廃炉発官 30 第 240 号  
平成 30 年 11 月 28 日

福島第一原子力発電所 特定原子力施設に係る実施計画 変更認可申請書の  
一部補正について

平成 30 年 7 月 20 日付け廃炉発官 30 第 135 号をもって申請しました福島第一原子力発電所 特定原子力施設に係る実施計画 変更認可申請書を別紙のとおり一部補正をいたします。

中低濃度タンク（G 6 エリア）の設置に関する審査の進捗を踏まえ、下記の通り変更を行う。また、K 2 エリアタンク公称容量変更及び配管の検査確認事項統一に伴う記載変更を行う。併せて、原規規発第1808234号及び原規規発第1809102号にて認可された実施計画の反映を行う。

図-1 配管概略図 (1/18)

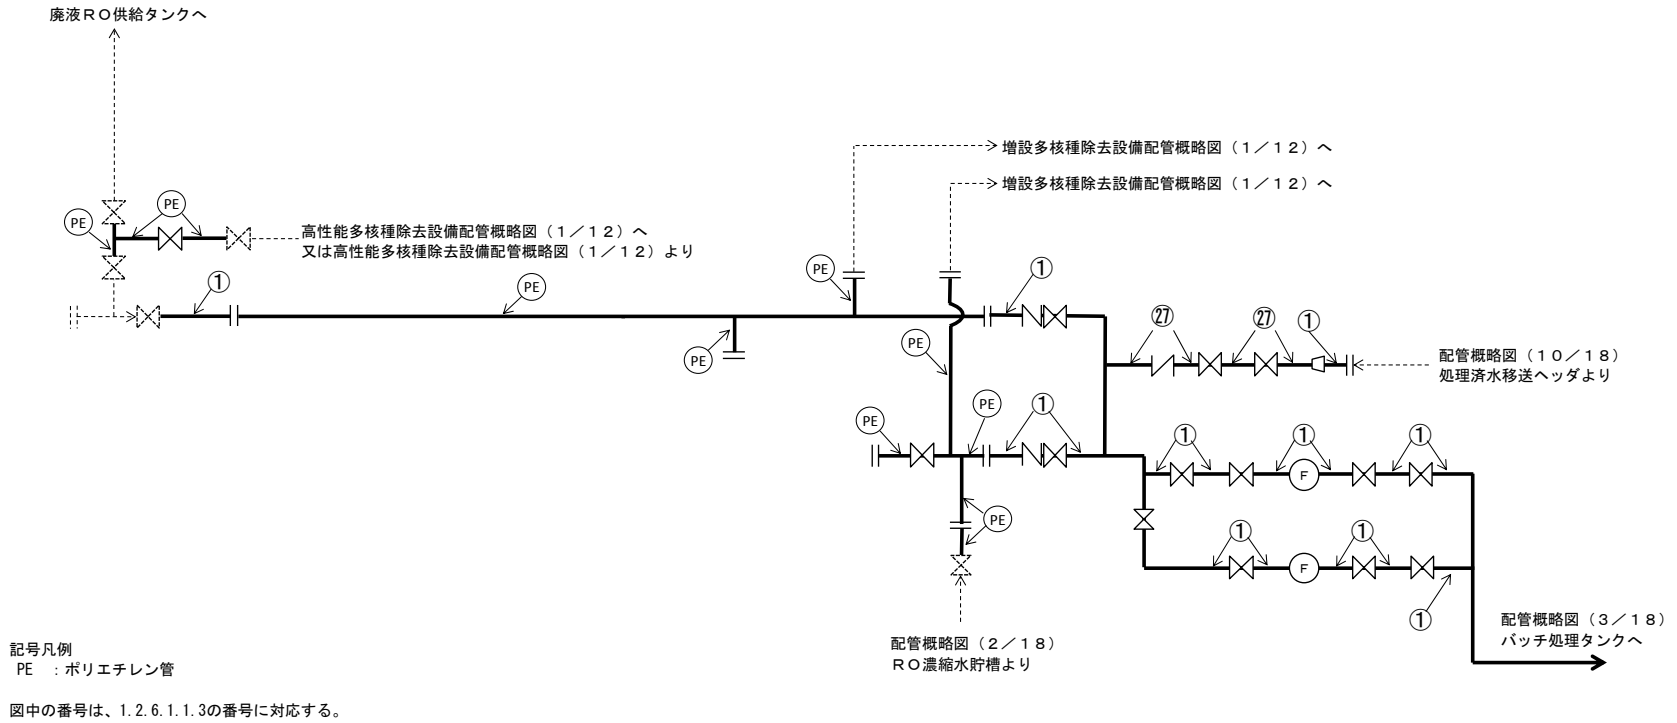
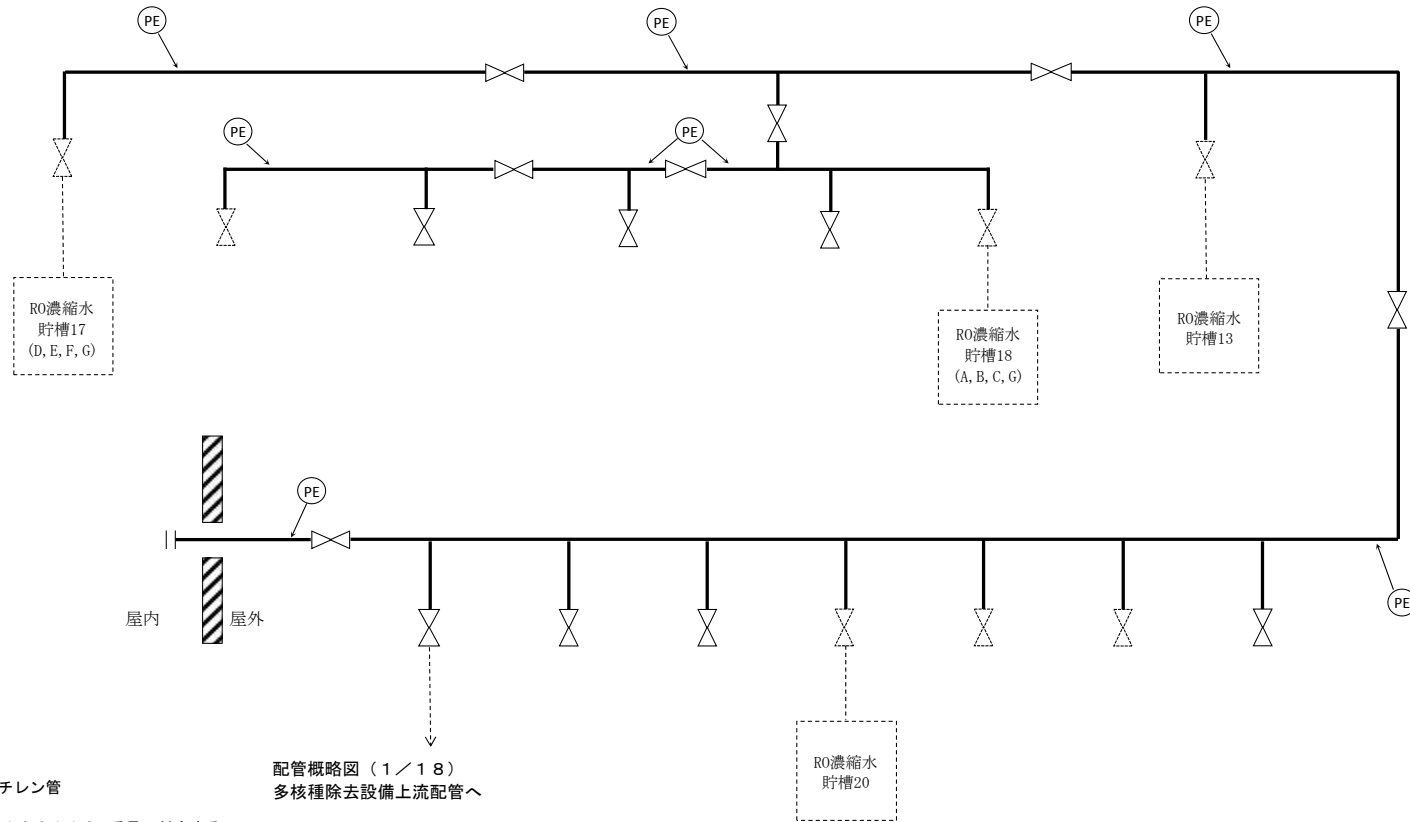
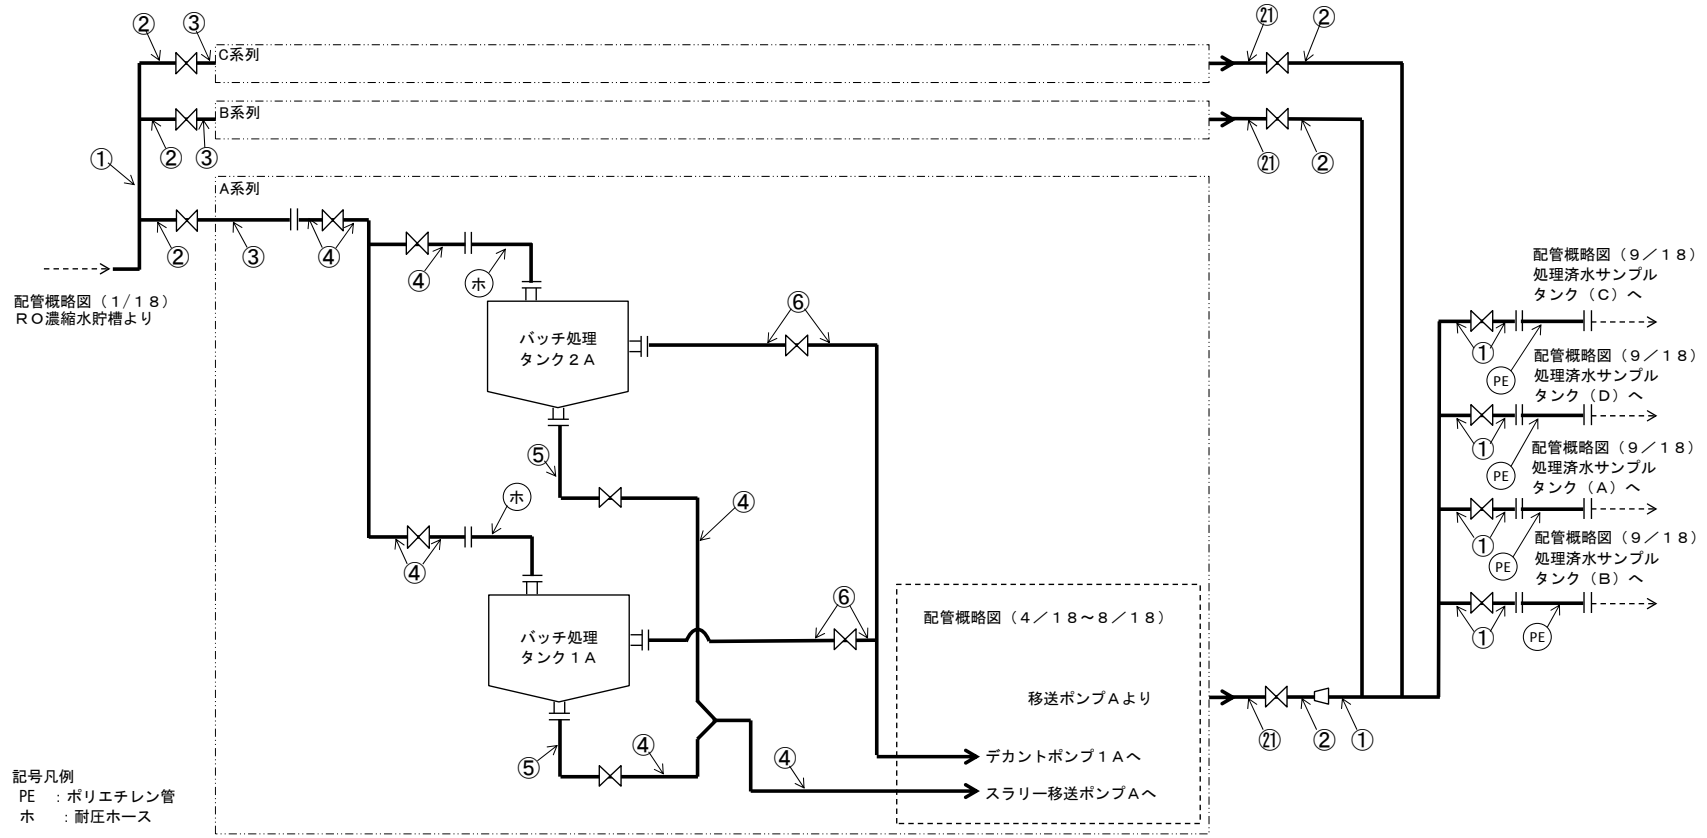
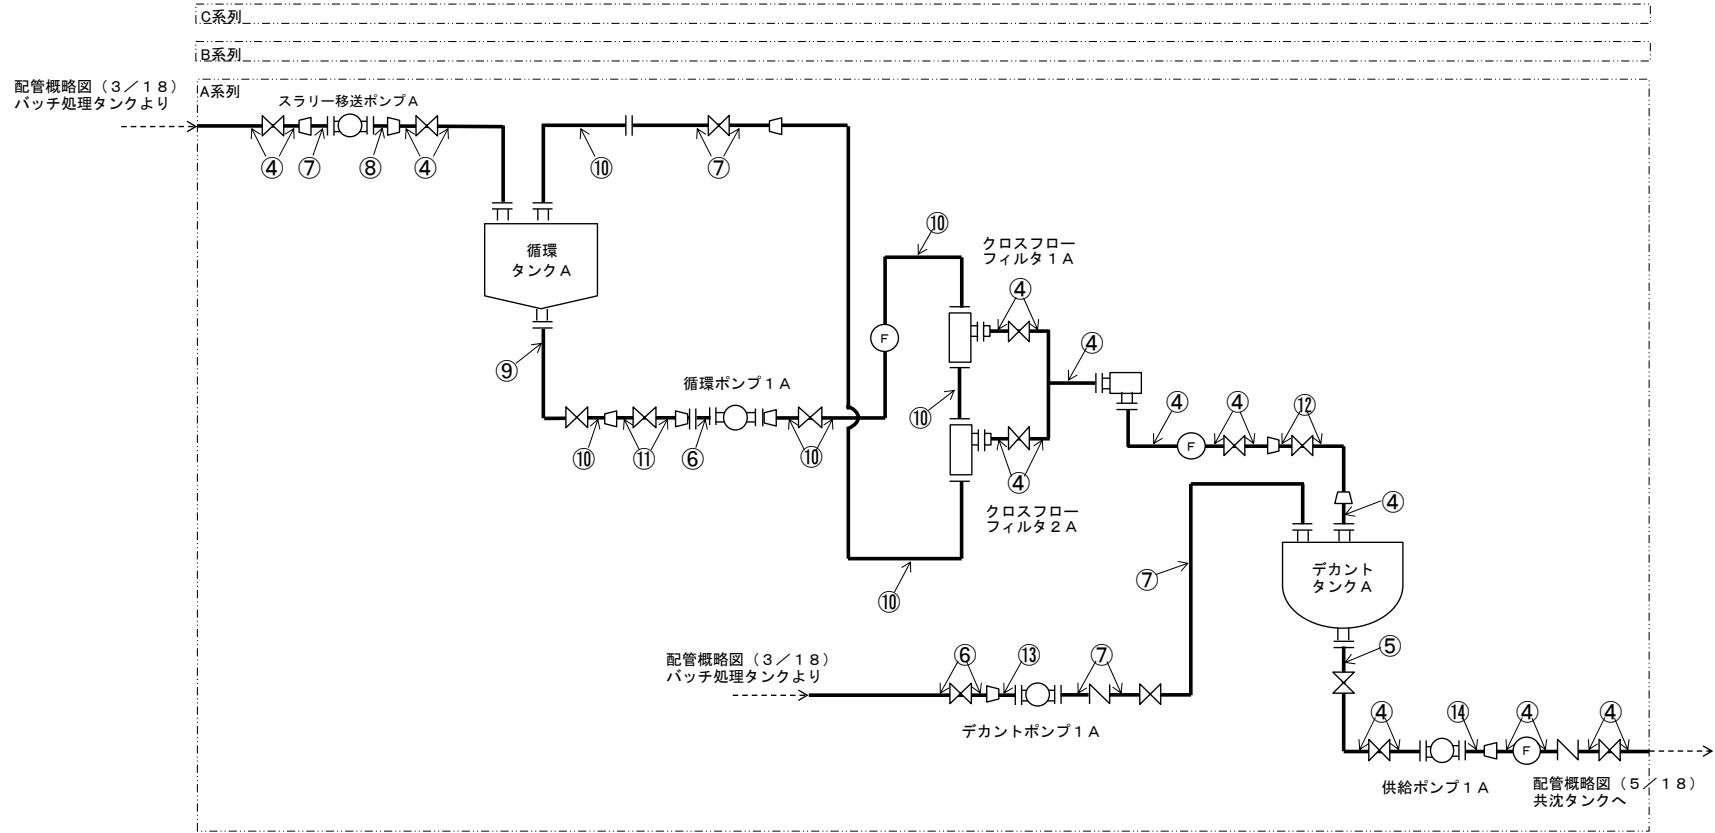
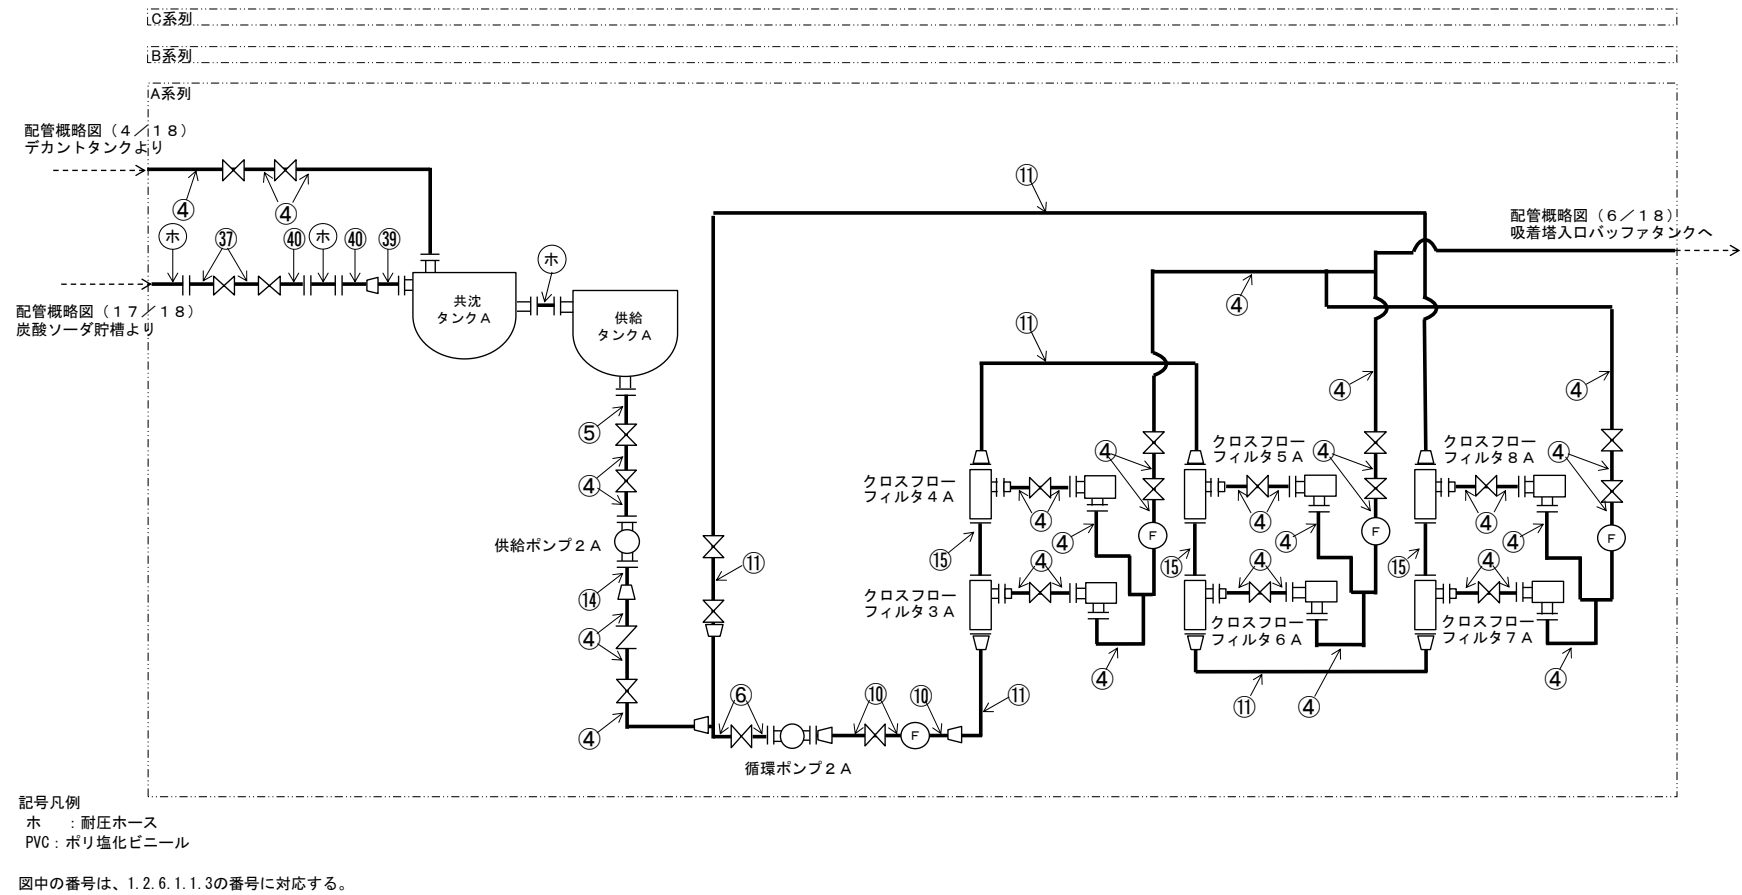
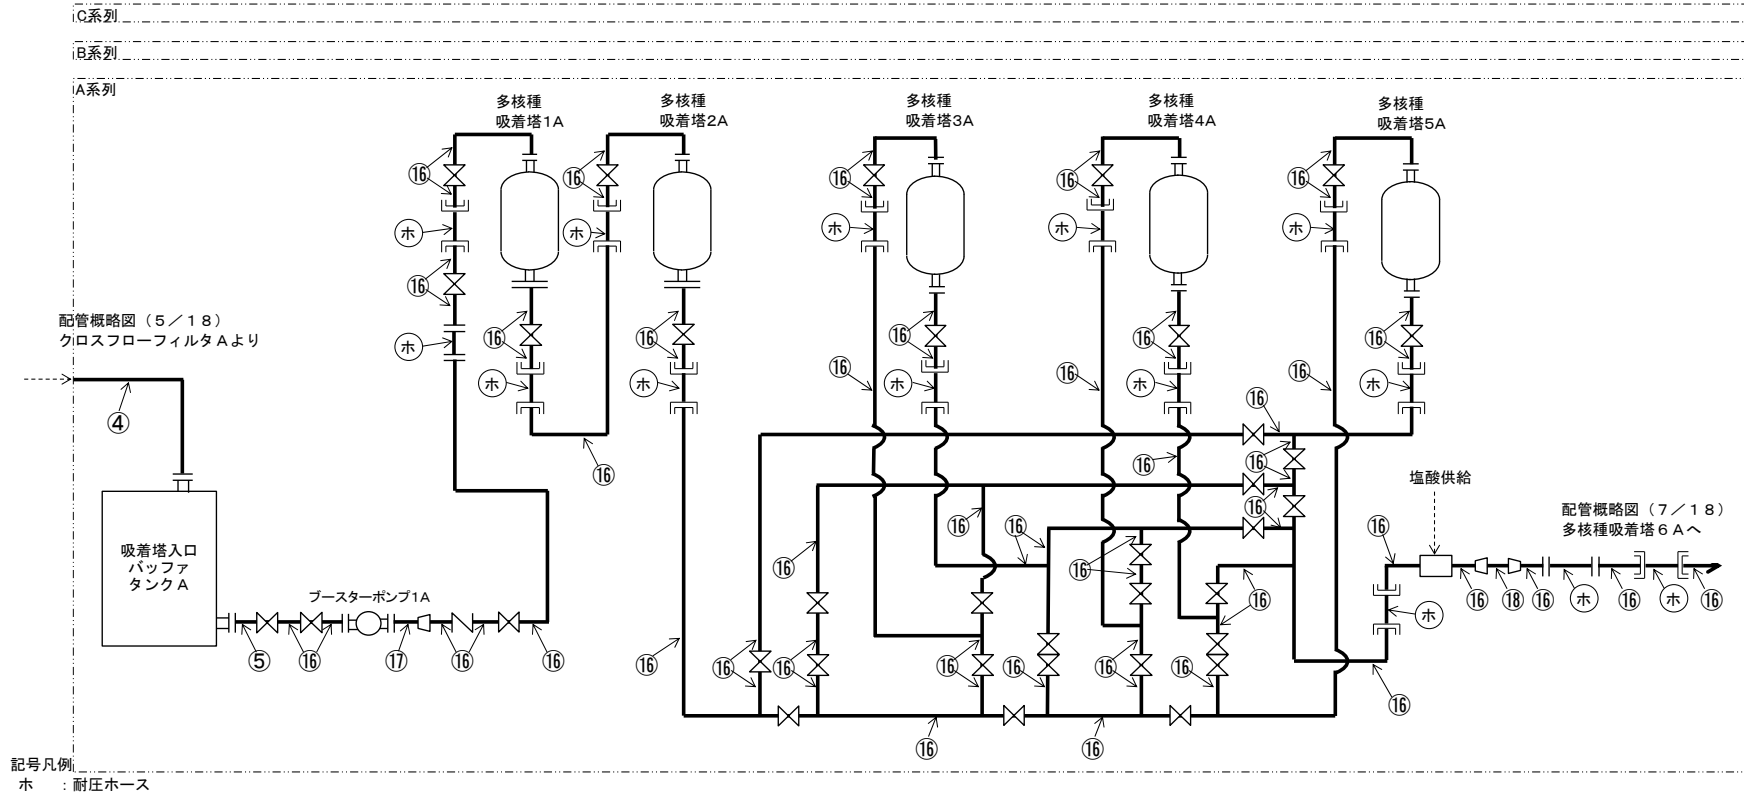
- ・ B, G 6, H 3, H 5, H 6 (I) (II) エリアタンク移送配管敷設に伴う記載の追加
- ・配管概略図の記載の適正化

- ・ 配管概略図の記載の適正化
